Nábřeží řeky Svatky - Realizace protipovodňových opatření
města Brna – etapy VII a VIII (ORG 5344)

ZMĚNOVÝ LIST

ZL 37

- ZM 055 Výduchy a nouzový východ CO krytu

ODSTRANĚNÍ ODVĚTRÁVACÍCH A ÚNIKOVÝCH KOMÍNKŮ
Z KRYTU CO V MAJETKU SVJ Bakalovo nábreží 3,4,5,6,7
M1:500

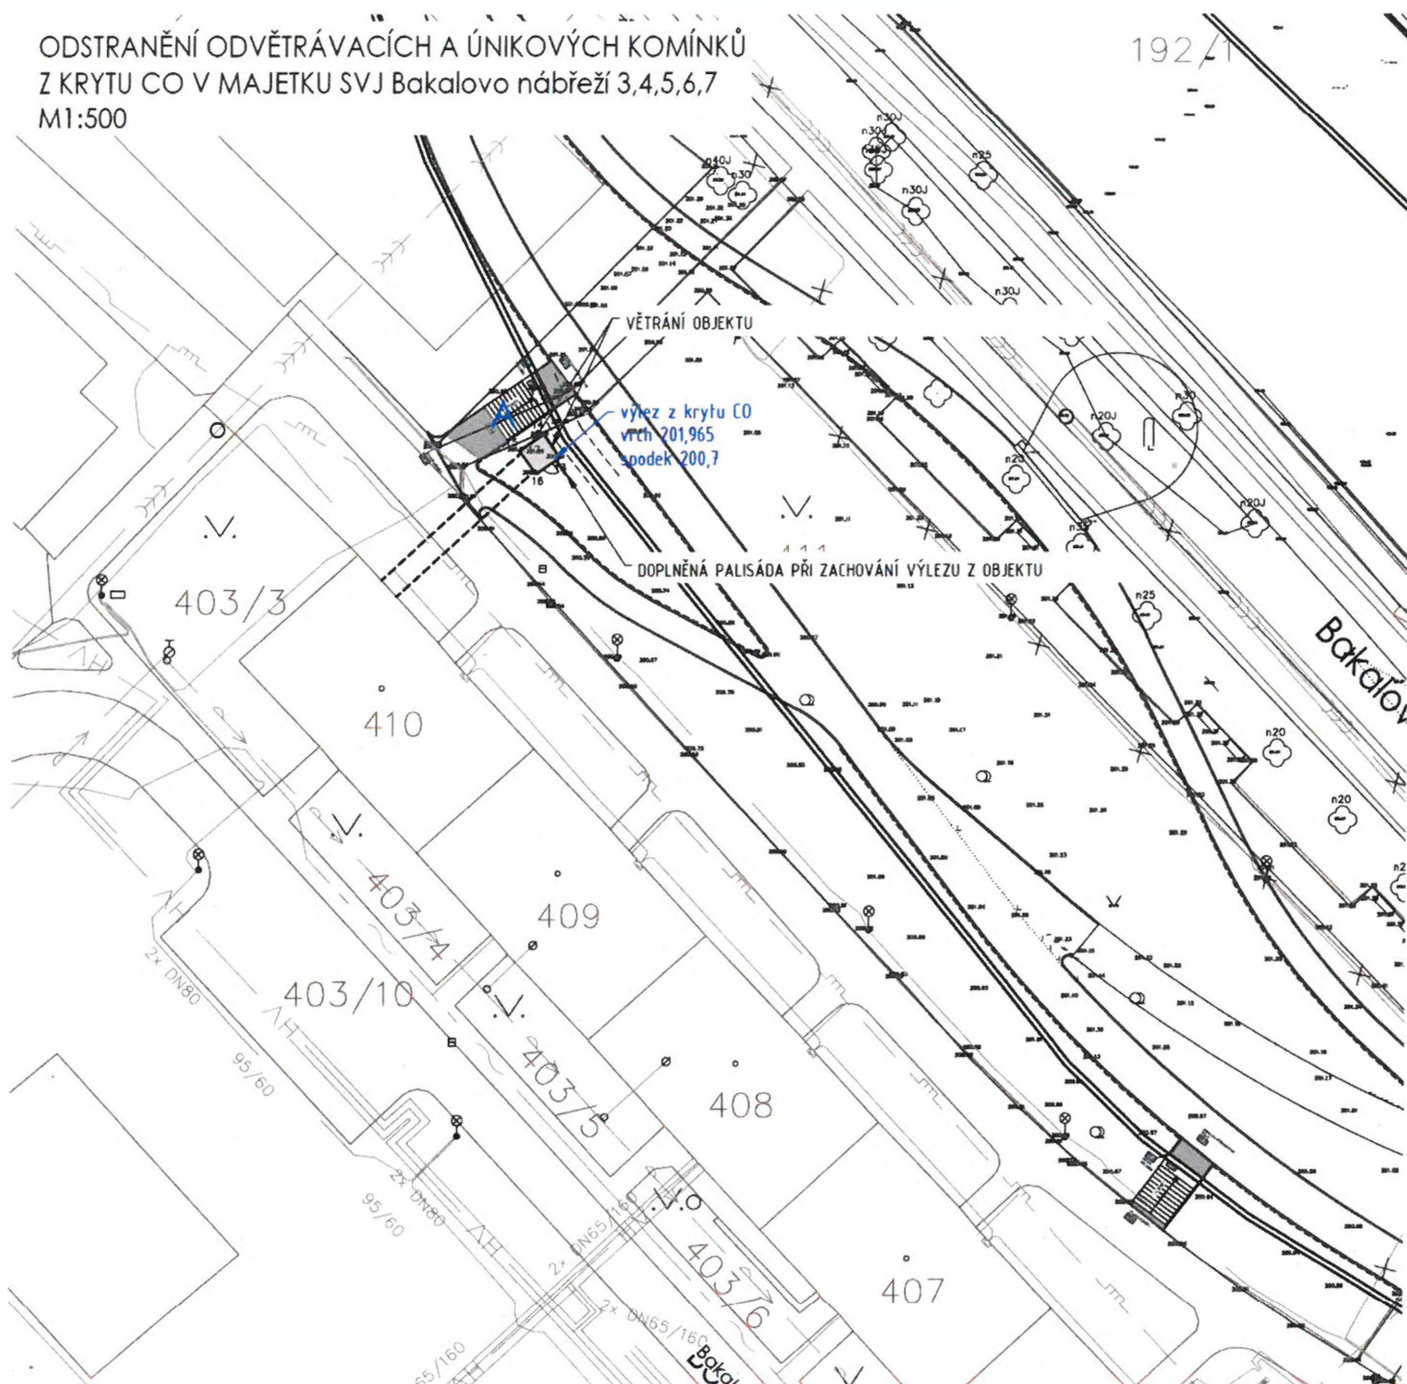
Výlez z CO krytu pod označením A bude ponechán a jeho úprava bude spočívat v následujících úpravách. Výdechy na západ a sever budou zmenšeny z důvodu přisypání objektu z důvodu zemní hráze směřující k protipovodňové stěně pod označením SO 08.02. Spodní část stávajících výdechů bude dozděna a zazdění bude zakryto asfaltovým pásem s přesahem na stávající konstrukci minimálně 300 mm z důvodu zabránění vnikání vlhkosti do zazdění v návaznosti a stávající konstrukci a to tak, že finální větrací otvor bude výšky cca 200 mm. Celý obvod výlezu bude oddělen od zeminy nopovou folií z důvodu odvodu vlhkosti od objektu. Na základě požadavku zástupce bytových domů, bude výlez z CO krytu zachován. Pro umožnění výlezu bude část zemní hráze zajištěna betonovou palisádou, která bude držet přilehající svah.

ODSTRANĚNÍ ODVĚTRÁVACÍCH A ÚNIKOVÝCH KOMÍNKŮ
Z KRYTU CO V MAJETKU SVJ Bakalovo nábreží 3,4,5,6,7
M1:500

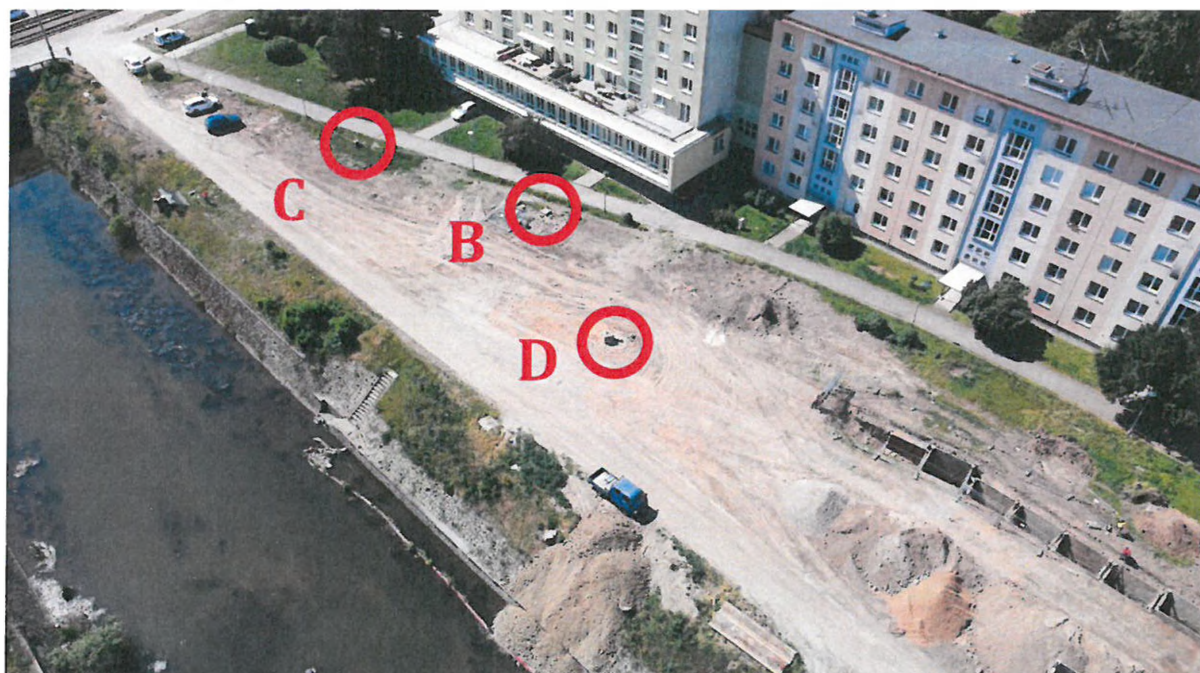
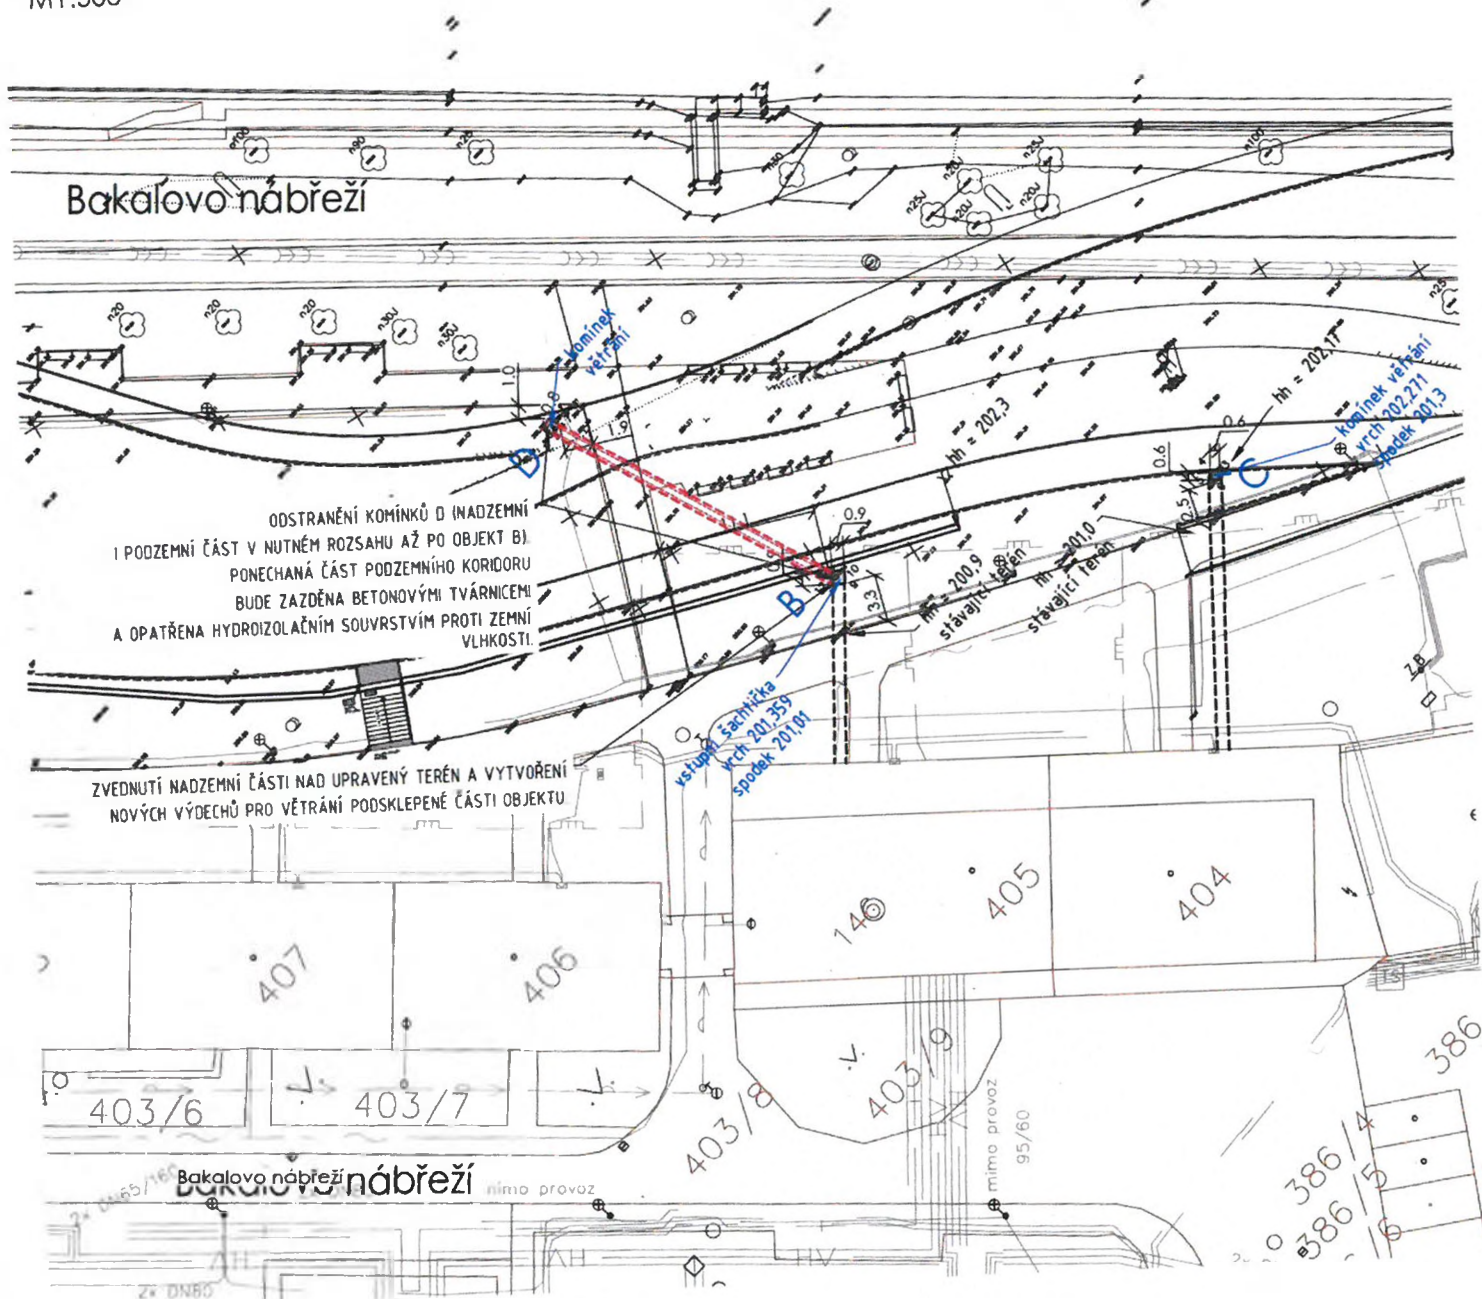
Výlez z CO krytu pod označením B bude ponechán. Napojení na výdech D bude kompletně odstraněn. Otvor po odstraněném napojení na ventilační výdech bude zazděn a opatřen hydroizolací s napojením na stávající konstrukci s přesahem minimálně 300 mm. Dále bude provedeno navýšení objektu o výšku 300 mm z důvodu umístění nových větracích mřížek nad upravený terén. Veškeré odkryté části, které budou pak v kontaktu se zemí budou ochráněny novou folií.

Výdech D bude kompletně odstraněn až k výlezu z CO krytu D z důvodu provádění zemních prací na nábřeží a zkapacitnění koryta řeky.

Výdech C bude ponechán a v rámci provádění protivodňových opatření bude provedena drobná úprava terénu a oddálení stezky od komínku směrem do řeky ve vzdálenosti 500 mm. Toto odsazení je z důvodu provádění stezky, aby nedošlo k porušení výdechu, dodržení odstupu od provozu na stezce a také ve spádování terénu směrem k výdechu. Horní hrana výdechu je ve výšce 202,271 a terén kolem tohoto objektu bude upraven na výšku 201,75. Stezka je vedena s niveletou 202,17.

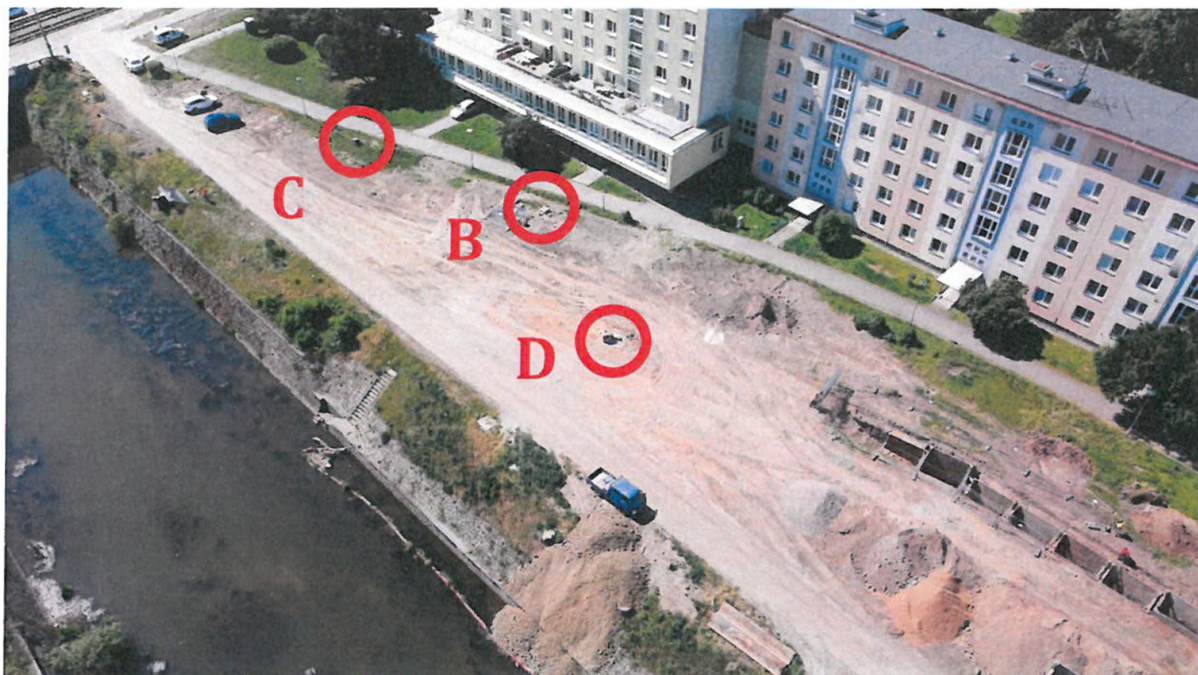
- V místě na Bakalově nábřeží jsou stávající výduchy a výlezy z vyřazených CO krytů pro domy s č.p. 3,4,5,6,7. Tyto „komínky“ budou v rámci této změny upraveny a sanovány.
- Pro lepší orientaci jsou komínky označeny písmeny A, B, C, D.

Výlez z CO krytu pod označením A bude ponechán a jeho úprava bude spočívat v následujících úpravách. Výdechy na západ a sever budou zmenšeny z důvodu přisypání objektu z důvodu zemní hráze směřující k protipovodňové stěně pod označením SO 08.02. Veškeré konstrukce v kontaktu se zemínou budou zaizolovány proti vlhkosti stěrkovou hydroizolací na bázi cementu. Následně bude tato izolace ochráněna nopovou folií. Na západní straně bude v místě stávajícího otvoru osazena větrací mřížka o rozměru 600/200mm.. Na základě požadavku zástupce bytových domů, bude výlez z CO krytu zachován. Pro umožnění výlezu bude část zemní hráze zajištěna betonovou palisádou, která bude držet přilehající svah.

Výlez z CO krytu pod označením B bude ponechán. Napojení na výdech D bude kompletně odstraněn. Otvor po odstraněném napojení na ventilační výdech bude zazděn. Dále bude provedeno navýšení objektu o výšku 940 mm z důvodu umístění nových větracích mřížek nad upravený terén. V horní části bude nově osazen poklop o velikosti 600x600mm. Veškeré konstrukce v kontaktu se zemínou budou zaizolovány proti vlhkosti stěrkovou hydroizolací na bázi cementu. Následně bude tato izolace ochráněna nopovou folií.

Výdech D bude kompletně odstraněn až k výlezu z CO krytu D z důvodu provádění zemních prací na nábřeží a zkapacitnění koryta řeky.

Výdech C bude ponechán a v rámci provádění protivodňových opatření bude provedena drobná úprava terénu a oddálení stezky od komínku směrem do řeky ve vzdálenosti 500 mm. Toto odsazení je z důvodu provádění stezky, aby nedošlo k porušení výdechu, dodržení odstupu od provozu na stezce a také ve spádování terénu směrem k výdechu. Výdech bude navýšen o 250mm a budou do něho osazeny větrací mřížky o velikosti 170/170mm. Veškeré konstrukce v kontaktu se zemínou budou zaizolovány proti vlhkosti stěrkovou hydroizolací na bázi cementu. Následně bude tato izolace ochráněna nopovou folií.

KOMÍNEK-OZNAČENÍ A

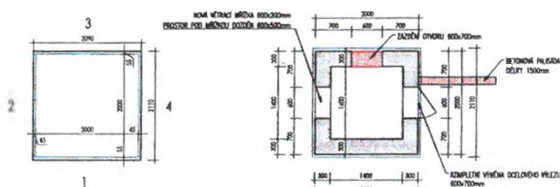
VÝLEZ STÁVAJÍCÍHO BUDY Z VNITŘÍ OČERŠENÍ STÁVAJÍCÍ OTVOR NA SEVERNÍ STRANĚ
JAZDĚNÍ JCPY ŽELEZOBETONOVÉ VÁLČICE
ČÁSTIČNĚ DO VÝŠKY 500mm LAMELOVÉ VĚTRACÍ MŘÍŽE O PLOŠNÍ HODNOTĚ NA
VÝCHODNÍ STRANĚ BUDY STÁVAJÍCÍ DVOU A NÁKLADNÍ TAHOVA VE STÁVAJÍCÍM PODLAŽÍ
JAZDĚNÍ BUDY ODMÁKNUTÍ ČEMENOVÝMI MALTOU O STRUKTURĚ PODLAŽNÍ STÁVAJÍCÍ
POVRCHOVÉ ÚPRAVY
VÝLEZ JAZDĚNÍ V KONTRASTU SE ŽEMINOU BUDĚ OČERŠENO HYDROIZOLACI NA
ČEMENOVÉ BAZI A PŘÍKLADĚ JAZDĚNÍ HOPOVOU FOLÍ
